Abb. 1. Verkehrstechnische Ausgestaltung des Bubenbergs- und des Bahnhofplatzes in Bern. Städtischer Ausführungsplan, 1. Etappe. — Masstab 1:2000.

Zum Umbau des Bubenbergsplatzes in Bern.

Von H. W. THOMMEN, Bern.

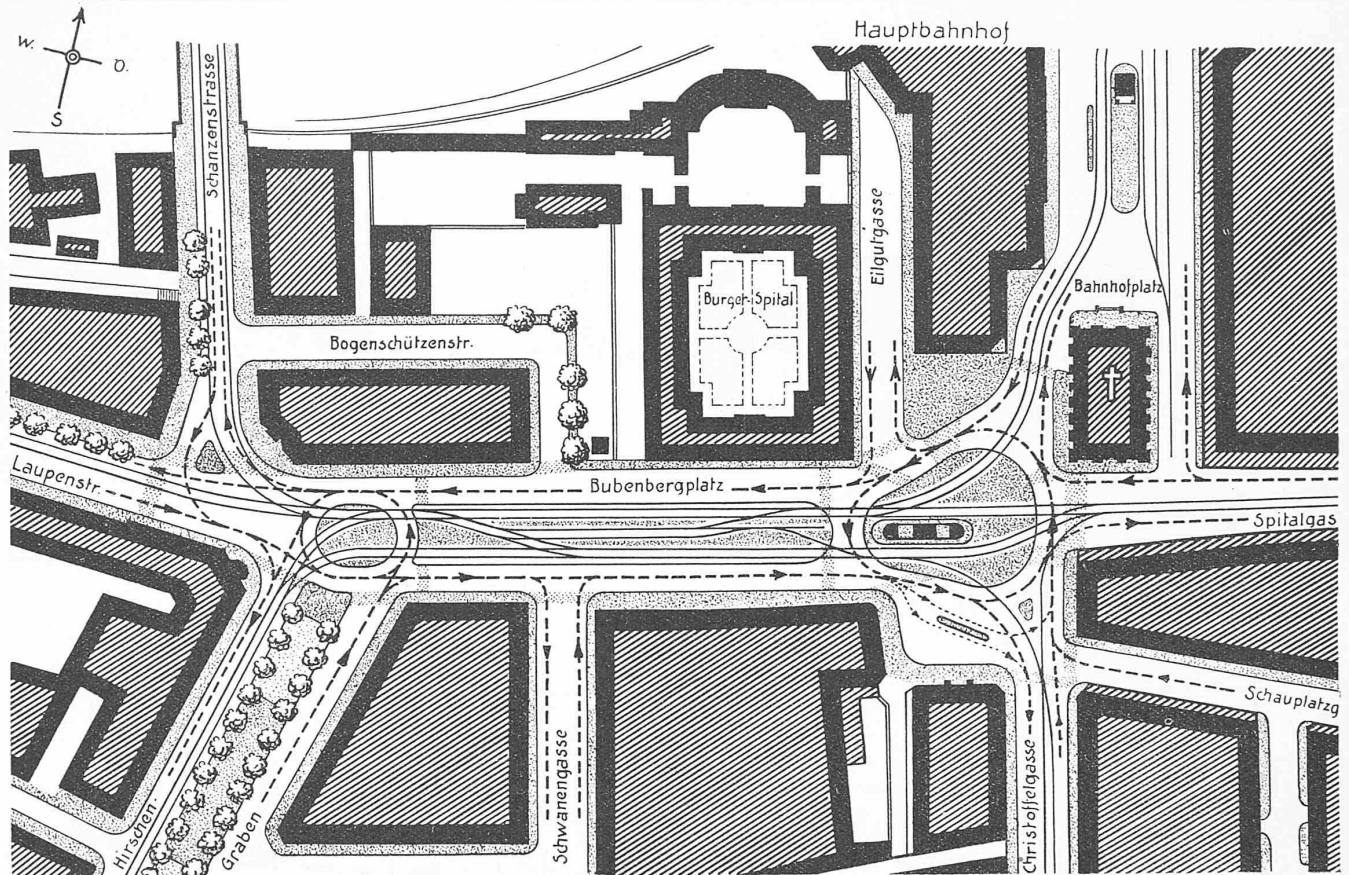
Was zunächst die viergeleisige Linienführung der Strassenbahn über die ganze Platzlänge anbetrifft, gibt es nur eine Meinung darüber, dass diese Anordnung bei den Kreuzungen mit dem schienenfreien Fahrverkehr namentlich an den beiden Enden der zentralen Längsinsel zu einer Gefährdung sämtlicher Fahrzeuge führt, wie sie sich sogar unter Versuchsbedingungen schlechterdings nicht schlimmer ausdenken lässt; dürfte es doch ganz ausgeschlossen sein, dass der Führer irgend eines Fahrzeuges die Bewegungen der auf den vier dicht hintereinanderliegenden Geleisen verkehrenden Tramwagen und -züge auch nur bemerken, geschweige denn richtig abschätzen kann, bevor er in sie hineinfährt. (Siehe Abb. 1.) Dabei handelt es sich an diesen Gefährdungen nicht etwa um einen mehr gelegentlichen Verkehr, sondern um zeitweise beinahe aufgeschlossene Reihen von Fahrzeugen aller Kategorien.

Der Ausbau der grossen Längsinsel zu einem Rangier- und Abstellbahnhof der Strassenbahnen mit insgesamt sechs Geleisen, mitten auf der für dringlichere Zwecke so kostbaren Platzfläche, bleibt der Kantonalen Verkehrsliga mit Recht „völlig unbegreiflich“, und sie ist „davon überzeugt, dass man hier den Wünschen und Liebhabereien der Tramdirektion viel zu weit entgegengekommen ist. Das Bedürfnis für Reservematerial ist beim Tramverkehr nur auf äusserst wenige Tagesstunden beschränkt und kommt in Wirklichkeit in der Hauptsache nur bei Fest- und Ausstellungsanlässen in Frage“, wofür sich aber nach sehr verbreiteter Ansicht weniger anspruchsvolle und trotzdem zweckentsprechende Lösungen denken lassen. So wie die Strassenbahnen den Bubenbergrplatz mit Beschlag belegen (zum Rangierfeld kommt noch die ganze birnförmige Insel mit der Personenstation hinzu), entspricht in der Tat in keiner Weise den heutigen Kräfteverhältnissen innerhalb des Gesamtkomplexes des Strassenverkehrs, und es war vollkommen verfehlt, dass, wie in der Abstimmungsvorlage zu lesen stand, zuerst die Strassenbahn ihre Raumbedürfnisse anmeldete und befriedigt erhielt und der übrige Verkehr sich in den ihm überlassenen Rest der Platzfläche zu teilen hatte.

Vollends grotesk — man verzeihe den Ausdruck, der aber allein den Tatsachen entspricht — würde aber die Anlage der Personenstation nach dem amtlichen Entwurf. Es mag tragisch sein, dass sich die vermeintlichen Hauptvorteile eines bei einem grossen Wettbewerb in den I. Rang gestellten Projektes und das Urteil eines

Darüber hinaus hat diese Anlage auch für den mit ihr gar nicht im Zusammenhang stehenden Verkehr schwerwiegende Nachteile. Durch die vier Längsgeleise und die Perrons an den abzweigenden Strecken auf 40 m Breite angeschwollen, drängt sie den nördlich und südlich vorbeifliessenden Fahrverkehr derart aus der natürlich gegebenen Fluchtlinie, dass für die Berücksichtigung, geschweige denn den Schutz des damit parallel laufenden Fussgängerverkehrs, überhaupt keine Möglichkeit mehr besteht. Die dafür von den verantwortlichen Behörden eingezeichneten Uebergangstellen sind reine Reissbrettprodukte, und für den aufmerksamen Beobachter der Verkehrspsychologie kann es nicht zweifelhaft sein, dass sich auf diesem Platzteil der grösste Teil des Fussgängerverkehrs mitten auf der Fahrbahn vollziehen wird.

Abb. 3. Voraussichtliche Gestaltung des Personenverkehrs bei der birnenförmigen Insel.

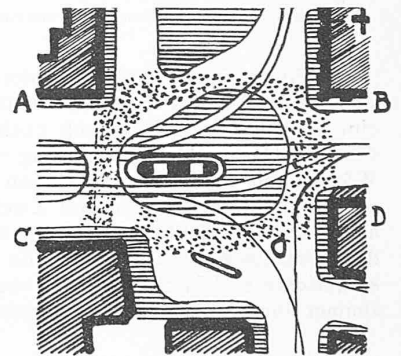
In Abb. 3 ist versucht, einzuzeichnen, wie sich hier der durchgehende Fussgängerverkehr aller Voraussicht nach abwickeln wird, kann doch keineswegs erwartet werden, dass sich die hier sehr dichten Fussgängerströme (es handelt sich um die fast einzig in Betracht kommende Verbindung der Innerstadt mit fast sämtlichen Aussenquartieren „oben aus“) auf die Umwege ablenken lassen, die ihnen die projektierenden Behörden glauben zumuten zu können. Man studiere auf Abb. 3 die Verbindungen A-B-A und C-D-C und vergleiche mit dem Befund die Behauptung in der Abstimmungsvorlage: „Auf der Nordseite des Platzes ist der Fussgängerverkehr in befriedigender Weise geordnet . . . (desgleichen) wird er sich auf der Südseite ebenfalls reibungslos gestalten, indem das Publikum sich zur Ueberquerung der Fahrbahn der vorgelagerten Inseln beim Studerhaus und der Eidgenössischen Bank bedienen kann.“

Hier liegen aber die Dinge in Tat und Wahrheit so, dass es berechtigt ist, von einer ganz unfasslichen Vernachlässigung der Sicherheitsbedürfnisse des Fussgängers zu sprechen, deren sorgfältige Berücksichtigung doch so sehr nicht nur in seinem eigenen Interesse, sondern in dem des gesamten Verkehrs überhaupt liegt; es ist dringend zu hoffen, dass diese doch noch nicht so bedeutungslose Kategorie von Strassenbenützern, trotzdem sie nicht organisiert und nicht durch die Verkehrsliga vertreten ist, zu ihrem Rechte kommt, ansonst die Behörden eine sehr schwere Verantwortung zu tragen haben werden. — Die gleichen Erwägungen gelten auch hinsichtlich des Diagonalverkehrs der Relationen A-D-A und C-B-C, für dessen Abwicklung die birnförmige Insel ebenfalls nicht in Betracht kommt, schon wegen der Behinderung durch die stationierenden Strassenbahnfahrzeuge und die ständig vorhandenen Tram-Passagiere, dann aber namentlich, weil es auch in dem freilich rein theoretischen Falle völliger Leere der Insel nicht verlockend ist, für die Ueberquerung eines Platzes von 70 m Ausdehnung (in der Gehrichtung) volle zehn Trottoir- und Perronkanten auf- und abwärts übersteigen zu müssen (A-D-A in Abb. 3). Auch diese Verkehre werden sich mit Bestimmtheit inmitten der Fahrbahn um die Insel herum bewegen, wenn nicht besser für sie vorgesorgt wird.

Abb. 2. Wettbewerbs-Entwurf von H. W. Thommen, Bern, und Arch. A. Doebeli, Zürich, mit nur zwei, statt mit vier Strassenbahngeleisen auf dem Bubenbergrplatz. — Masstab 1:2000. — Links oben Querprofil des Bubenbergrplatzes 1:800.

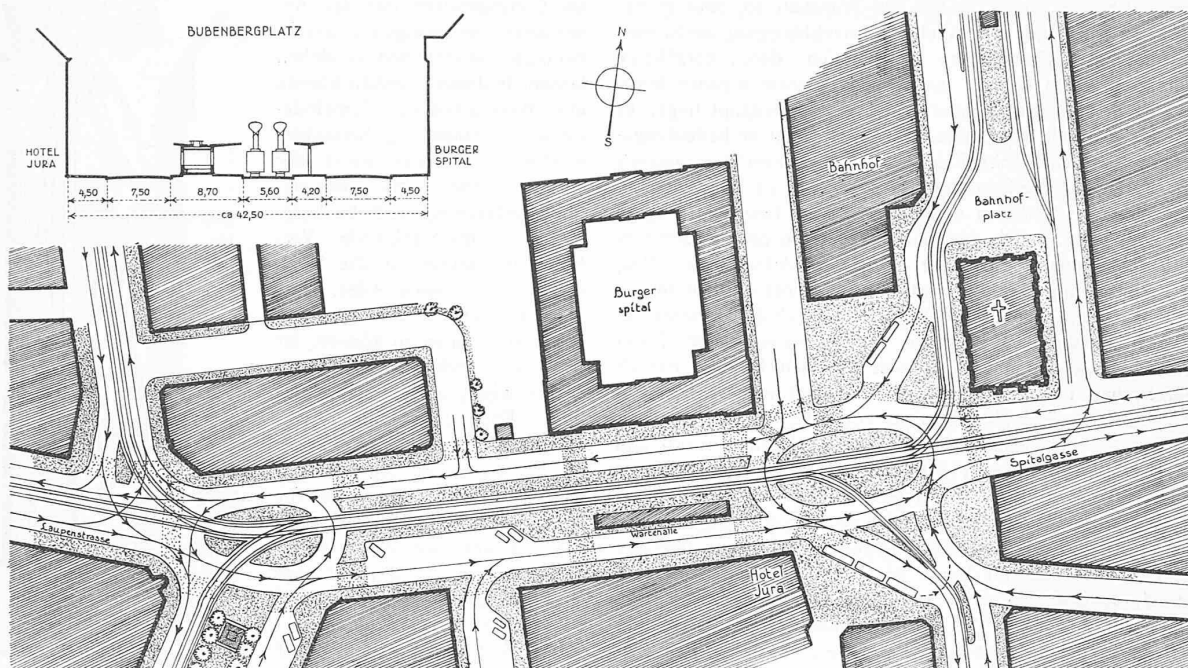
Die bisher dargelegten Befürchtungen dürften gegenstandslos werden, wenn man sich im Sinne der Vorschläge laut Abb. 2 in letzter Stunde dazu entschliessen kann, die Strassenbahn auf zwei Geleise zu beschränken und die Personenhaltestelle auf die zentrale Längsinsel zu verlegen. Nicht nur, dass die Abwicklung des Verkehrs der hier in Betracht kommenden fünf Linien auf einem einzigen Geleisepaar durchaus möglich ist, wie beispielsweise Zürich dem unbefangenen Beobachter beweist, sondern einzig diese Anordnung ermöglicht auch die Schaffung nach Länge und Breite wirklich hinreichender Perrons, auf deren einem eine allen Bedürfnissen entsprechende Stationsanlage errichtet und von denen nötigenfalls auch der zweite überdacht werden kann (vergl. Schnitt in Abb. 2). Eine solchermaßen disponierte Haltestelle erleichtert überdies dem Benützer der Strassenbahn in gar nicht hoch genug zu schätzendem Masse das Umsteigen, das sich gerade in Bern innerhalb der frequentiertesten Relationen auf einem einzigen Perron vollziehen kann, also ohne jegliches Ueberschreiten der Geleise. Gleichzeitig scheint es nicht ausgeschlossen, dass die reichlichen Ausmasse der grossen Stationsinsel mit ihren zwei breiten Perrons die Anlage von Haltebuchten für die wichtigsten Autobus-Linien ermöglichen würde, womit dem Postulat der Kantonalen Verkehrsliga auf Zusammenschluss sämtlicher Haltestellen der gemeinde-öffentlichen Verkehrsmittel in einer einzigen zentralen Haltestelle Genüge geleistet werden könnte. [Der Verfasser, der sich nicht anmass, mit seinen vorliegenden Vorschlägen ein baureifes Ausführungsprojekt der Öffentlichkeit zu unterbreiten, hat darauf verzichtet, seinen ursprünglichen Entwurf in dieser Hinsicht zu ergänzen.]

Mit der nämlichen Massnahme (Verminderung der Geleisezahl und Verlegung der Haltestelle) könnte auch die bisher birnförmige Insel einer wesentlichen Verbesserung teilhaftig werden, wie Abb. 2 dartut. Infolge des Wegfalls zweier Längsgeleise und der an den verschiedenen abzweigenden Geleisen anliegenden Perrons wesentlich schmaler geworden, verschüfe sie dem nördlich und südlich an ihr vorbeifliessenden Längsverkehr der übrigen Verkehrsmittel eine viel flüssigere und gestrecktere Führung, und, was dem Verfasser als das Wichtigste erscheinen möchte, gleichzeitig käme der Fussgängerverkehr im Schutze bequem gelegener Inseln in den Relationen A-B-A und C-D-C (Abb. 3) zu gesicherten Uebergangsstellen beinahe in der idealen Flucht der Luftlinie, die dementsprechend auch vom Publikum wirklich benützt würden. Endlich würde auch der Diagonalverkehr A-D-A und C-B-C erleichtert, indem die neugestaltete Rundinsel, nicht mehr zur Aufnahme von Perronkanten bestimmt, nach ausländischen Vorbildern, wie sie auch in dieser Zeitschrift vorgeführt wurden, zwar einen niedrigen Randstein am äusseren Umkreis erhielte, im Innern sich aber gegen die Geleise flach absenken würde und daher bequem zu überschreiten wäre. Auch dieser Diagonalverkehr würde sich daher nunmehr, mit bloss zweimaliger Ueberschreitung je einer Einbahnstrasse senkrecht zur Fahrrichtung, auf dem kürzesten Wege vollziehen und daher am wenigsten Anlass zu Reibungswiderständen bieten.

Abb. 4. Verkehrsführung auf dem Bahnhofplatz.

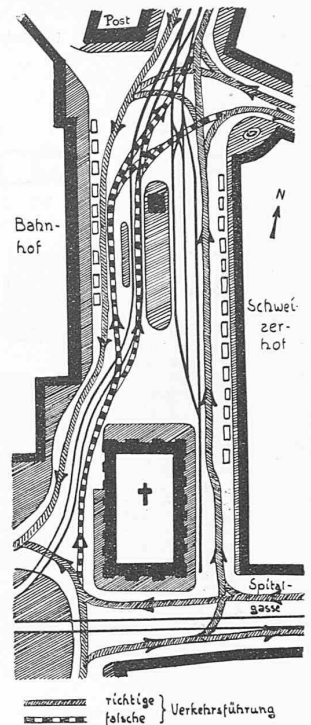
Den letzten wesentlichen Mangel an der in Ausführung begriffenen Vorlage findet der Verfasser in der Regelung des Verkehrs zwischen Bubenbergl- und Bahnhofplatz. Die sehr enge Stelle zwischen der Heiliggeistkirche und der südöstlichen Ecke des Bahnhofs setzt sich nach Norden zu fort in einem langen und schwierigen Defilee vor dem Ostausgang des Bahnhofs, wo der rege Zu- und Abfahrtsverkehr der Taxis usw. einerseits, die grosse Perroninsel der Solothurn-Zollikofen-Bern-Bahn andererseits samt dem ihr vorgelagerten Strassenbahnperron der glatten Durchfahrt äusserst hinderlich sind; am Nordende des Platzes folgt endlich das Schienlinien- und Weichengewirr bei der Gabelung der Tram- und Vorortlinien. Man glaubt nun eine ins Gewicht fallende Erleichterung dadurch zu schaffen, dass man die die Kirche rings umgebende Terrasse (Abb. 2) an der nordwestlichen Ecke abschneidet (Abb. 4), um so dem nach Norden gehenden Verkehr einen freien Fahrstreifen neben dem Tram zu verschaffen. Dieses Palliativmittel dürfte aber gänzlich wirkungslos bleiben, weil der Fahrstrom angesichts der unmittelbar darauf folgenden Perroninsel doch wieder unterbrochen ist und es so zu einer Deckung, ja Verwerfung des Fahrstromes mit den Tramgeleisen kommt, unmittelbar gefolgt von einer zweiten Kreuzung mit den gleichen Geleisen und denjenigen der S. Z. B. Tatsächlich herrscht denn auch in dieser Zone ständig ein wirres Durcheinander aller möglichen Fahrbewegungen, wie es Abb. 4 deutlich machen dürfte, wo der nach der Meinung des Verfassers falsch geführte Fahrverkehr besonders gekennzeichnet ist. Zumal nach der nun erfolgten Eröffnung der Lorrainebrücke, die im Zuge des Bahnhofplatzes und des nördlich anschliessenden Bollwerks liegt,

dürfte die zu erwartende bedeutende Verkehrszunahme hier zu unhaltbaren Zuständen führen. Es ist vorauszusehen, dass sich die verantwortlichen Behörden wohl oder übel bald genötigt sehen werden, den Verkehr Süd-Nord in die Passage zwischen Kirche und Schweizerhoftrakt zu verlegen, wo der Fahrer nach der Einfahrt von der Spitalgasse her eine sehr gestreckte und übersichtliche Fahrbahn auch dann vor sich sieht, wenn die Züge der S. Z. B. stationieren und manövrieren. Abb. 4 zeigt deutlich, wie durch diese Regelung alle Kreuzungen des süd-nördlichen Fahrverkehrs mit sämtlichen Geleisen von Strassenbahn und S. Z. B. vollständig wegfallen, ganz abgesehen von der Klärung der allgemeinen Verkehrsverhältnisse am Nordende des Platzes überhaupt, wo das Bureau der Transitpost mit dem grossen Paket- und Schliessfachverkehr eine grosse zusätzliche Belastung des Platzes mit Autos und Fahrrädern bringt, deren Fahrlinien einfachheitshalber in Abb. 4 nicht eingezeichnet sind. Die Logik der Dinge wird hier sehr rasch über die bisherigen Bedenken der zuständigen Organe hinwegschreiten, umso mehr als der Bahnhofplatz analog dem Bubenberplatz durch seine bauliche Organisation zum Einbahnverkehr geradezu herausfordert. Es bedarf hierzu bloss einer Aenderung des Parkierungssystems längs des Schweizerhoftraktes, wo bis heute quer parkiert werden darf und daher die Ein- und Ausfahrt der Autos zu und von den Standplätzen ständig zu Hemmungen des übrigen Verkehrs Anlass gibt, ohne dass sich freilich die Behörden dadurch bisher genötigt gesehen hätten, den Verkehr wenigstens in der einen Richtung zu unterbinden.
